WITE87EU

Linee guida del Notiziario

Tavole

Notizie

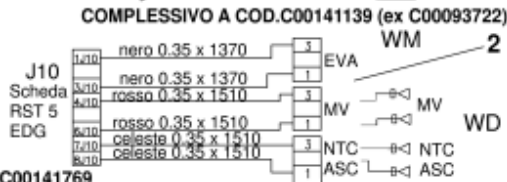
Il nuovo connettore una volta applicato, va avvolto bene con del nastro isolante al cablaggio dell'apparecchiatura assistita.

n1040345: Sostituzione pulsante bocca cesto TL EVOII

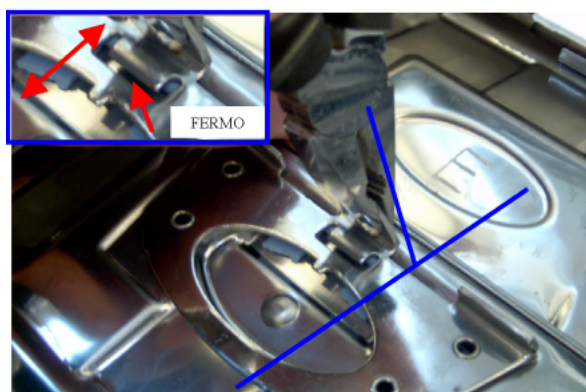
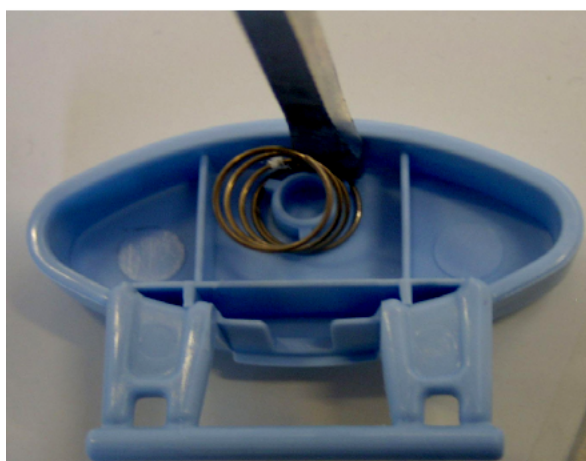
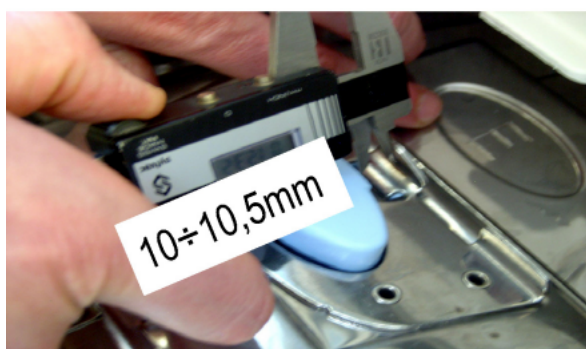
Materiale occorrente: pinza, cacciavite, calibro, molla codice Sat 114989, pulsante codice Sat 114990.

- 1) ruotare nel verso indicato la punta centrale del gancio (FIG.1);
- 2) portare la punta in verticale ed assicurarsi che il pulsante rotto si svincoli dal fermo del gancio e possa fuoriuscire (FIG.2);
- 3) togliere la parte restante del pulsante aiutandosi con il cacciavite stando attenti a non graffiare gli sportelli (FIG.3);
- 4) premontare la molla sul pulsante (FIG.4);
- 5) infilare il pulsante fra gancio e sportello (FIG.5);
- 6) portare in posizione il pulsante e sistemare la molla nella propria sede sportello (FIG.6);
- 7) ruotare nel verso indicato la punta centrale del gancio per riportarlo nella posizione iniziale (FIG.7);
- 8) verificare la quota fra pulsante e gancio (FIG.8);
- 9) verificare il corretto funzionamento del pulsante in apertura e chiusura sportelli (una inclinazione non ottimale del gancio può generare chiusure incerte degli sportelli) (FIG.9).

N1040404FIG1

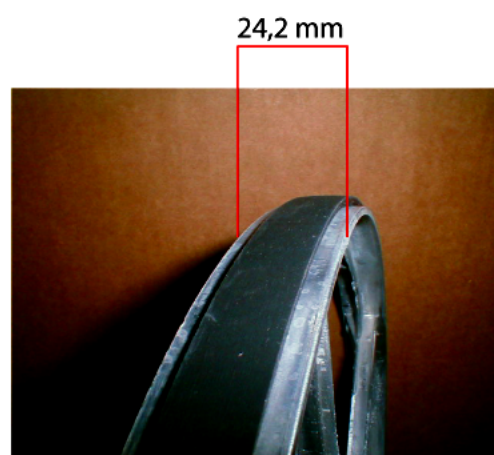
n1040404: Introdotta nuova puleggia su Top Loading fino a 1000 giri (NO bloccocesto).

Dalla matricola 51202.0001 è stata allargata da 21,2mm a 24,2mm la pista della puleggia (vedi immagine N1040404FIG1).

Nuova puleggia

C00142832 – D280 pista da 24,2 mm

Puleggia premodifica
C00083912 – D280 pista da 21,2 mm

La nuova puleggia può essere impiegata anche sulle versioni premodifica dei modelli interessati da questa notizia.
